## Dansk Fjernvarme og Grøn Energi's høringssvar vedrørende katalog om opvarmningsteknologier

4. december 2020  
Side 1/5

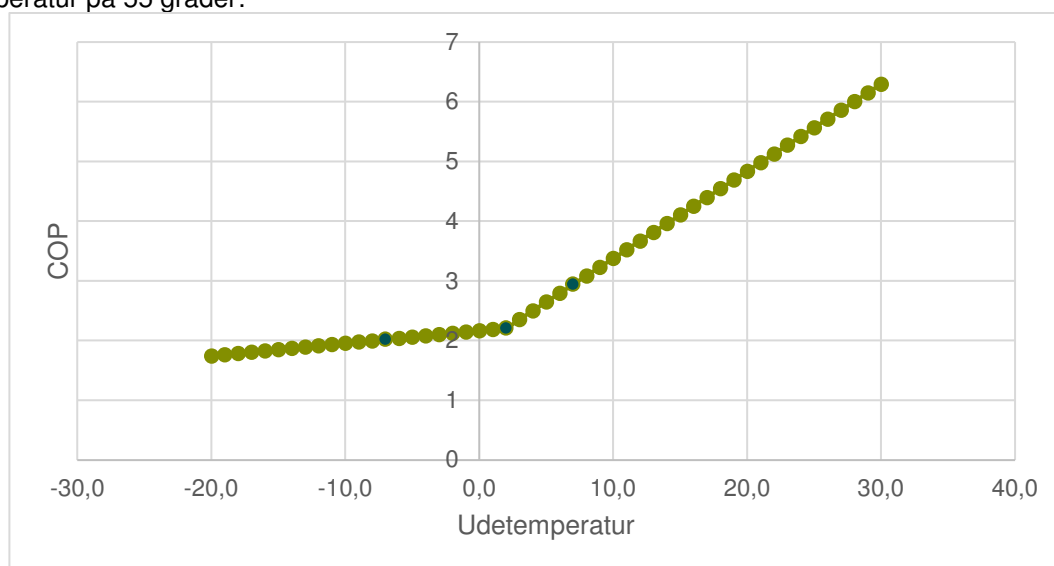
Hvis man følger metoden i EN14825 og tager udgangspunkt i en typisk luft/vand varmepumpe som vil passe til et eksisterende én-familiehus (f.eks. en Panasonic KIT-AXC09HE8), så kan man få følgende sammenhæng mellem COP og udetemperatur, ved en temperatur på 55 grader:

Med antagelserne for det eksisterende én-familiehus i guidelines (150m<sup>2</sup>, 18 MWh varme (heraf 3 MWh varmt brugsvand) og en temperaturprofil fra seneste DRY for Danmark fås en SCOP på ca. 2,5. Her er det antaget, at varmepumpen på 9 kW kan dække hele behovet, og at elstaven derfor ikke har noget forbrug. Dimensioneres varmepumpen mindre så den kun kan dække 95-98% (som angivet i kataloget), vil SCOP'en være lidt mindre. Er COP'en ved dellast lavere vil SCOP'en igen være lavere. Kan man noget af året klare sig med en temperatur under 55 grader, vil SCOP'en være højere. Men eftersom størstedelen af varmebehovet ligger ved lave udetemperaturer vil det meste af varmeproduktionen skulle ske ved høje fremløbstemperaturer. SCOP'en på 3,2 svarer til COP'en ved 9 grader. For én-familiehuset med en DRY temperaturprofil vil ca. 85% af rumvarmebehovet og ca. 50% brugsvandsbehovet finde sted når udetemperaturen er under 9 grader, derfor er det uforståeligt at SCOP'en er angivet til at være så høj.
